Modulo per la presentazione delle osservazioni relative ai progetti sottoposti a procedimenti in materia di VIA, di competenza regionale

Oggetto: [ID 1959] PAUR ex D.Lgs. 152/2006 art. 27-bis e L.R. 10/2010 art. 73-bis, "Progetto di del Parco eolico denominato "Passo di Frassineto" della potenza di 29,4 MW composta da n. 7 aerogeneratori ed opere di connessione ubicati nei comuni di Pieve Santo Stefano (AR), Badia Tedalda (AR) e Sansepolcro (AR).
Proponente: **FERA Srl**.

INVIO OSSERVAZIONI ALLA DOCUMENTAZIONE INTEGRATIVA presentata in data 11/01/2024 Impianto Eolico Passo di Frassineto

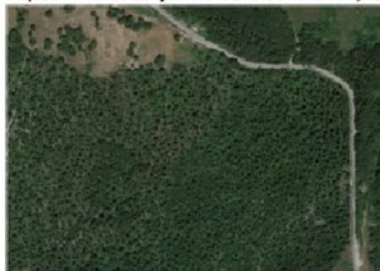
Non è accoglibile quanto affermato nel documento 82 (risposta alle integrazioni) dove si dice al punto Risposta 11.2 *"Con lo scopo di integrare al meglio con il territorio la nuova iniziativa progettuale, nel rispetto delle linee guida regionali, evitando al minimo l'impatto sulle zone boscate"*, visto che **PRATICAMENTE TUTTE LE PIAZZOLE SONO IN AREE BOScate PER un consumo di 29.711 mq e non si è voluto accogliere la richiesta di spostamento degli interventi.**

Ne è accoglibile la tesi del proponente (doc. 5.25 Interventi ricadenti in aree boschive) che l'interruzione del bosco sia temporanea, in quanto la piantumazione di nuovi alberi di altezza 10 cm, nelle parti di piazzole di montaggio, nell'improbabile caso che attecchiscano, sarà nuovamente vanificata appena le nuove piante saranno nuovamente abbattute per disinstallare le pale tra 25/30 anni.

INTERVENTO AG04

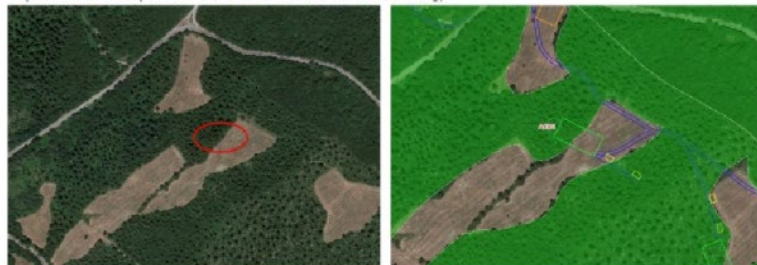
Come si può vedere quasi tutti gli aereogeneratori e le loro piazzole sono in aree boscate, o presso aree con alberi sparsi di grandi dimensioni, mentre potevano anche essere utilizzate aree a pascolo nelle immediate vicinanze, senza andare ad intervenire nelle aree tutelate per legge nonché dell'art. 12.3 della Disciplina dei Beni Paesaggistici Bci -Elaborato 8B del PIT-PPR dove non sono ammessi interventi neppure di tipo segnaletico o cartellonistico come al punto b – infatti
